Junio 2024

Presostato CKB para aplicaciones de CO2: recorrido de flujo modificado en el conector de presión

Nuevo diseño de conector corto CKB

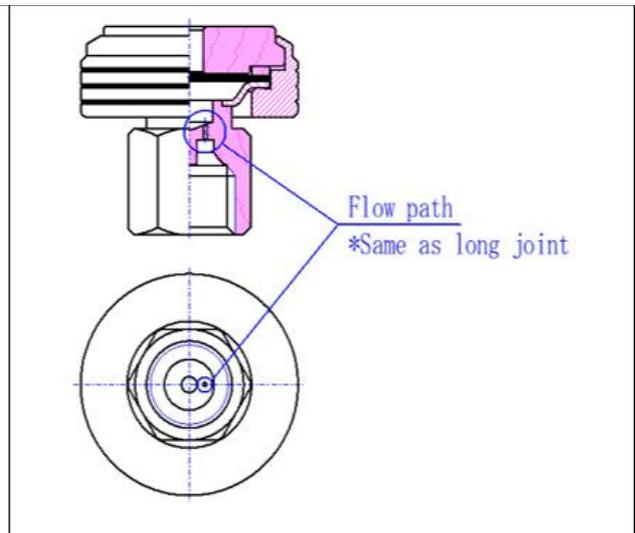
Hay un cambio menor en la forma de la ruta de flujo dentro del conector de presión del interruptor de presión CKB. Este cambio afecta solo al CKB con conector de presión corto. Esta modificación no tiene ningún impacto en la función y el rendimiento del producto.

La nueva ruta de flujo en el conector corto CKB es la misma que ya está disponible en el conector extendido CKB.

El motivo del cambio es la unificación de la forma y estructura de los conectores de presión.

El nuevo diseño se implementará en producción desde principios de julio de 2024 (semana 27)
